女川原子力発電所第2号機 工事計画審査資料	
資料番号	02-補-E-01-0100-6-5 改 3
提出年月日	2023年6月9日
【凡例】 [] : 前回ヒアリング資料からの変更箇所

補足-100-6-5 外郭浸水防護設備（逆止弁付ファンネル）の
要目表記載変更について

外郭浸水防護設備（逆止弁付ファンネル）の要目表記載変更について

変更前	変更後
名 称			第3号機タービン補機冷却海水ポンプ室逆止弁付ファンネル(No.1), (No.2), (No.3)	
種 類			逆止弁付ファンネル	
主 要 寸 法	外 径	mm		*1
	高 度	mm		*1
材 料				*2

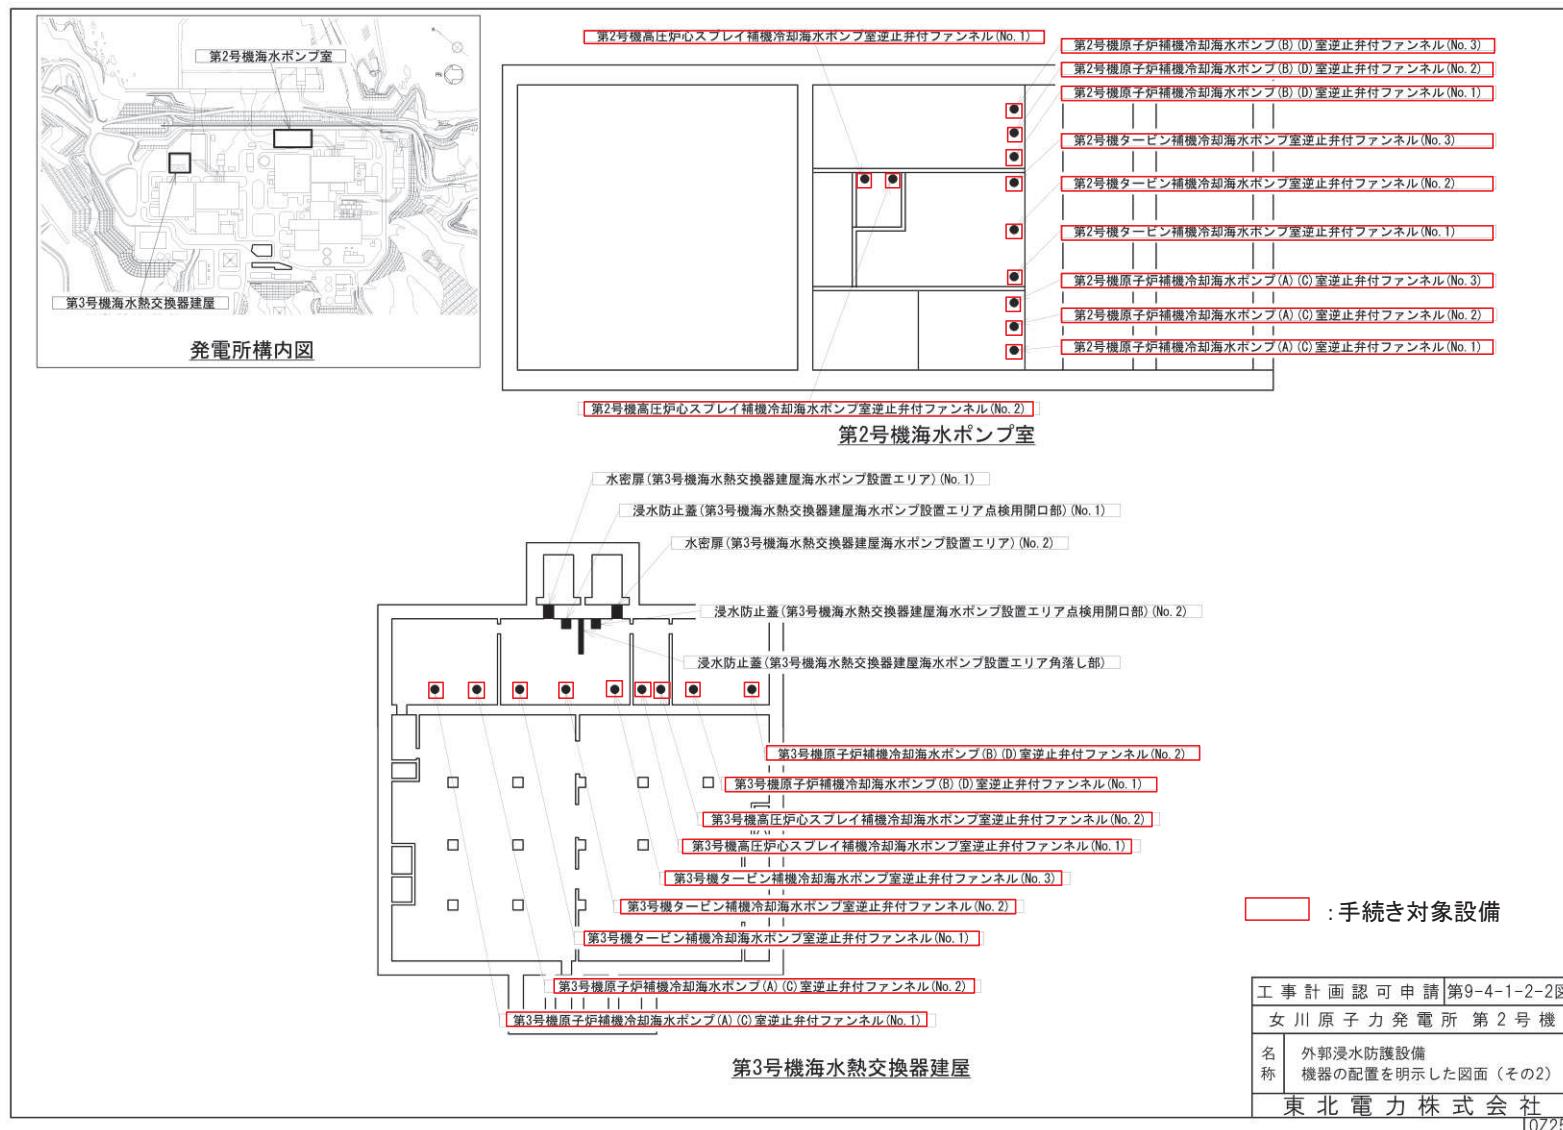
注記 *1：公称値を示す。

*2：記載の適正化を行う。令和3年12月23日付け原規規発第2112231号にて認可された設計及び工事の計画には、板材()の表記としており、管材()を使用することを要目表に適切に記載していなかった。
